Oznaczenie sprawy: TP-36/22

**Uczestnicy postępowania
prowadzonego w trybie podstawowym
na modernizację instalacji gazów medycznych polegająca na
rozprowadzeniu instalacji w budynkach Szpitala w związku z COVID-19**

WYJAŚNIENIE TREŚCI SPECYFIKACJI WARUNKÓW ZAMÓWIENIA

Pytanie (dotyczy: rys. A_GM_01):

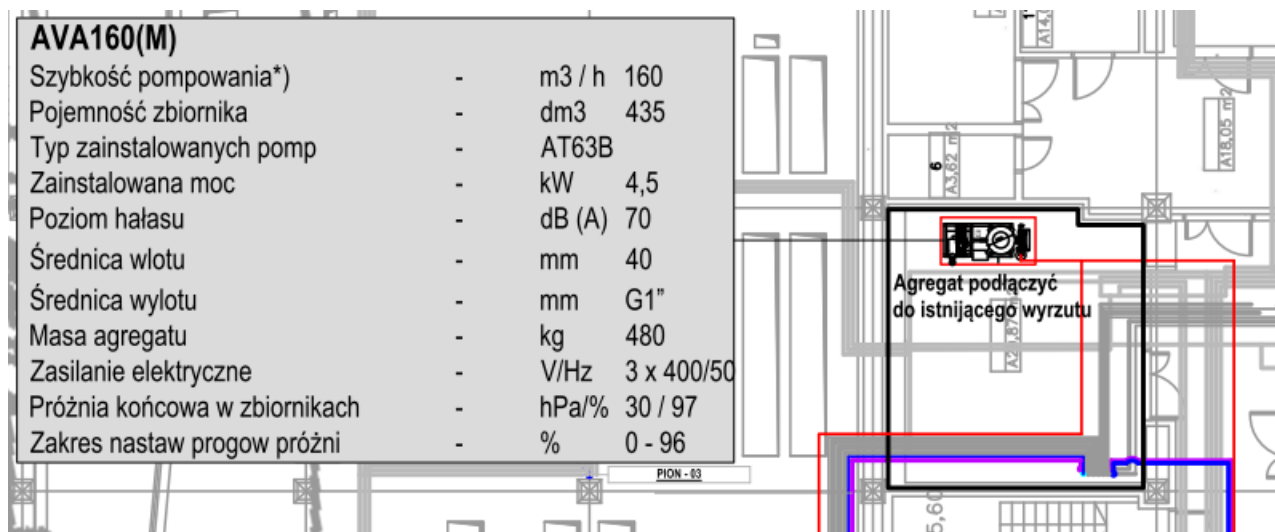
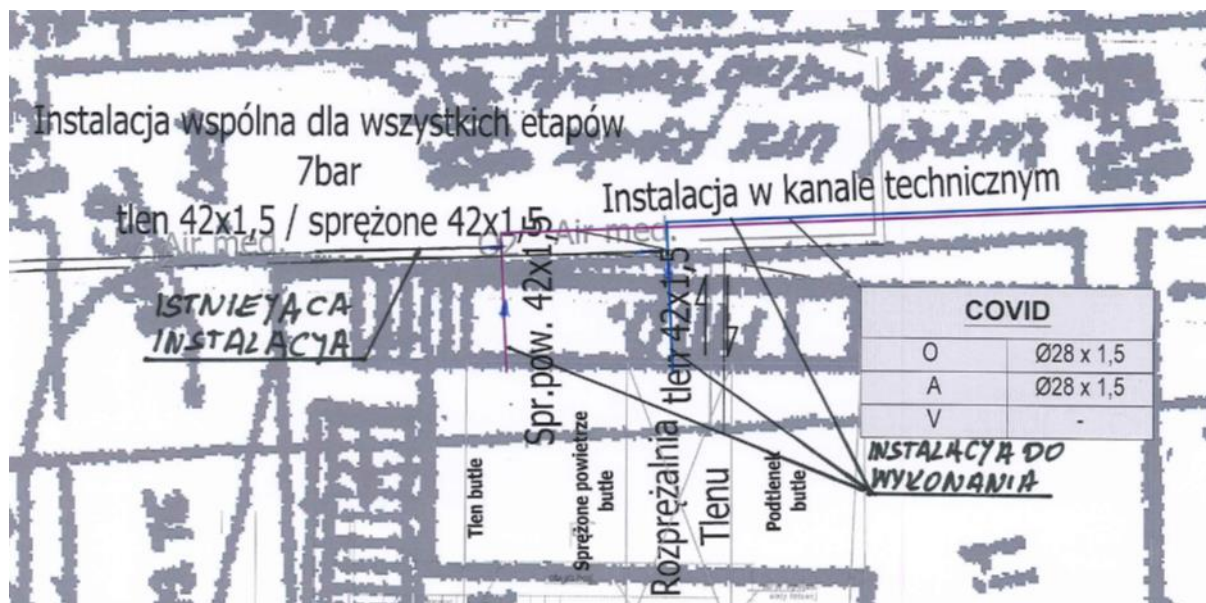
1. Prosimy o informację odnośnie rodzaju rurociągów prowadzonych w kanale technicznym. Na rysunku występuje nieścisłość. Instalacja tlenu medycznego i sprężonego powietrza prowadzona od pomieszczenia Tlen butle, Sprężone powietrze butle oraz Rozprężalnia tlenu jako średnica 42x1,5mm, następnie po ok. 40 mb średnice się zmniejszają i pojawia się instalacja próżni. Prosimy o wyjaśnienie tej sytuacji. Czy występuje tam odejście na inny budynek?
2. Prosimy o potwierdzenie, że w zakresie Wykonawcy nie jest doprowadzenie rurociągu podtlenu azotu do punktów poboru – a jedynie wykonanie podłączenia strefowych zespołów kontrolnych zasilanych z pionu A2.
3. Czy, zgodnie z opisem na rysunku, Zamawiający akceptuje dostawę i montaż agregatu próżni AVA160(M) prod. Tepro w ramach tego postępowania?

Ad. 1. W kanale technicznym od rozprężalni prowadzone są rurociągi tlenu i sprężonego powietrza o średnicach $\varnothing 28 \times 1,5$ od rozgałęzienia z istniejącymi. Odcinek od rozprężalni do wpięcia w istniejącą instalację $2 \times \varnothing 42 \times 1,5$. W kanale technicznym nie ma rurociągu próżni, opisana średnica na metce średnic próżni jest nieprawidłowa.

Ad. 2. W zakresie Wykonawcy jest doprowadzenie instalacji do punktu poboru, średnice zgodnie z dokumentacją.

Ad. 3. Zamawiający wskazał parametry techniczne urządzeń w załączniku nr "33 Załącznik do SWZ-zestawienie" i tych parametrów Zamawiający będzie wymagał.

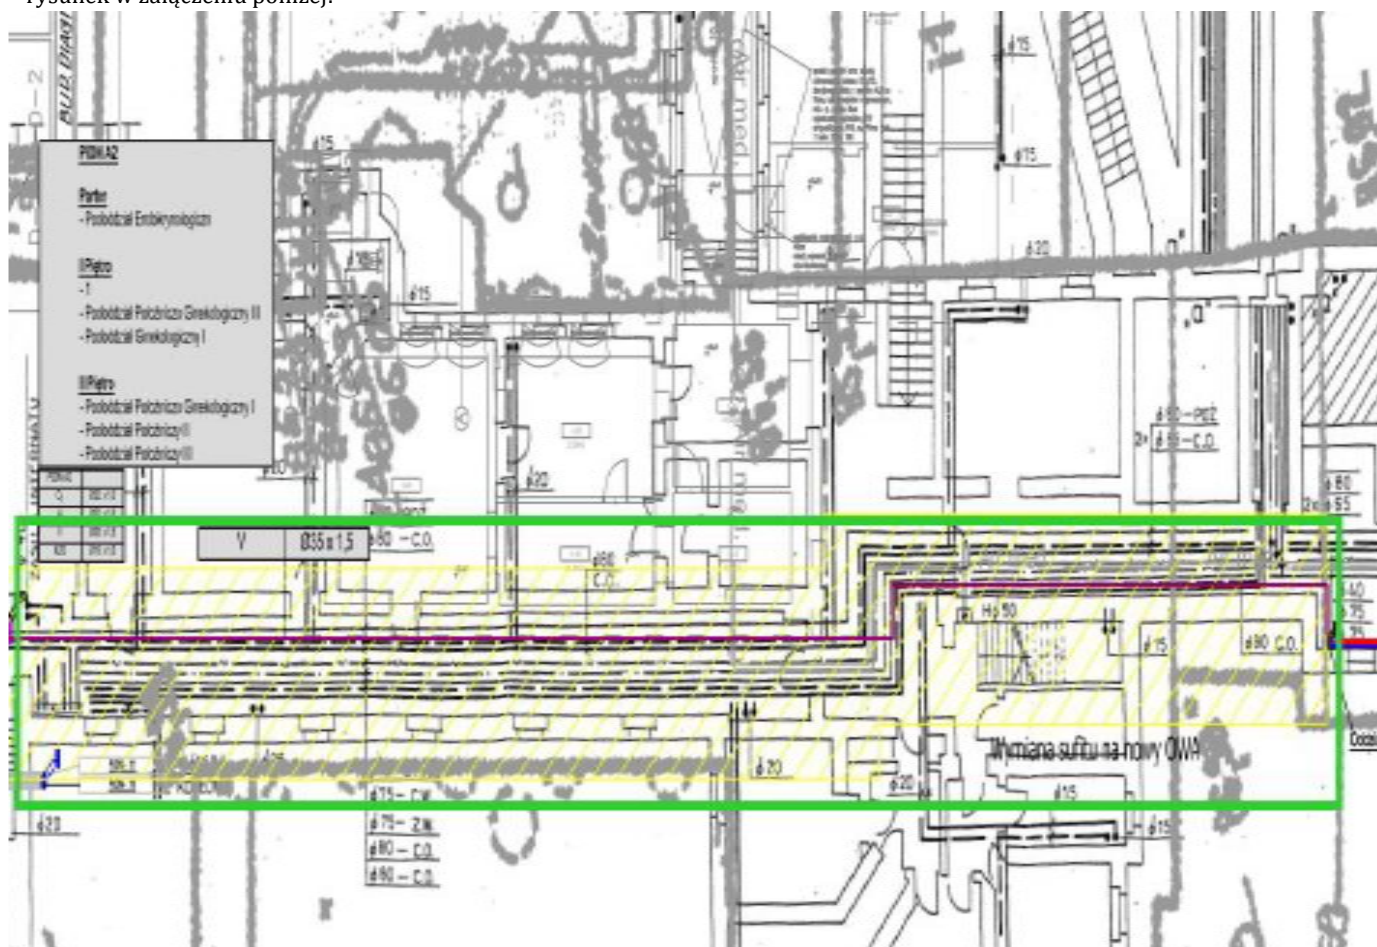
Prosimy o potwierdzenie, że w zakresie postępowania jest dostawa, montaż i podłączenie sprężarek sprężonego powietrza medycznego (pozycja ujęta w przedmiarze). Jeśli tak, to prosimy o podanie specyfikacji technicznej urządzeń wchodzących w skład sprężarkowni.

Zamawiający wymaga uzupełnienia istniejącego układu źródła sprężonego powietrza o elementy brakujące oraz certyfikacji układu. W przypadku, gdyby Wykonawca nie mógł wykorzystać istniejących elementów, na własny koszt musi dostarczyć elementy wymagane do wykonania oceny zgodności układu i oznakowania go znakiem CE.

Zamawiający uzupełnia załącznik "33 Załącznik do SWZ-zestawienie-uzupełnione".

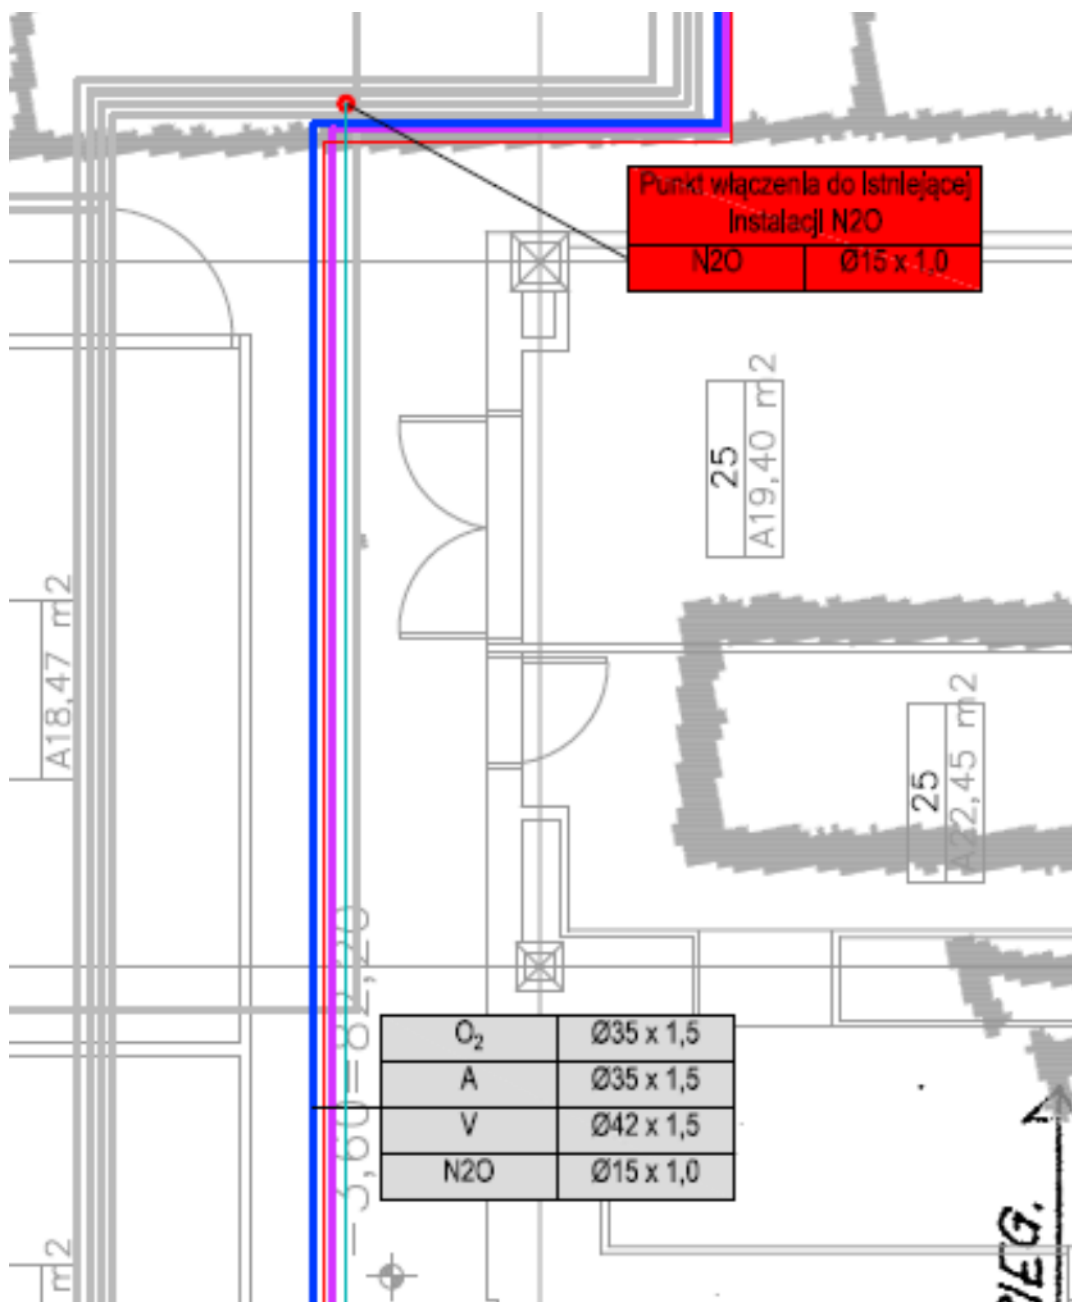
1. Prosimy o informację, w którym miejscu ma nastąpić włączenie w instalację podtlenku azotu, którego rurociąg ma zostać doprowadzony do pionu A2, poprowadzony pionem A2 oraz korytarzem Budynku diagnost.-zabieg.
2. Prosimy o uzupełnienie dokumentacji branży gazów medycznych, o rysunki ze wskazaniem lokalizacji urządzeń do monitoringu na rzutach poszczególnych pięter.
3. Prosimy o potwierdzenie, że we wskazanym obszarze (zielony prostokąt) występuje jedynie instalacja próżni (VAC 35x1,5 mm) – rysunek w załączeniu poniżej:

Ad. 1. Dokładne miejsce włączenia do istniejącej instalacji Ø 15x1,0 zostało wskazane na załączonym szkicu. (czerwony prostokąt z odnośnikiem).

Ad. 2. Zamawiający wymaga wykonania monitoringu gazów zgodnie z wymaganiami normy ISO 7396-1 tj. w strefowych zespołach kontrolnych wraz z centralnym punktem wskazującym wszystkie alarmy instalacji gazów oraz źródeł w miejscu wskazanym przez Zamawiającego.

Ad.3 Zakres dokumentacji projektowej w tym obszarze obejmuje wyłącznie wykonanie instalacji próżni.
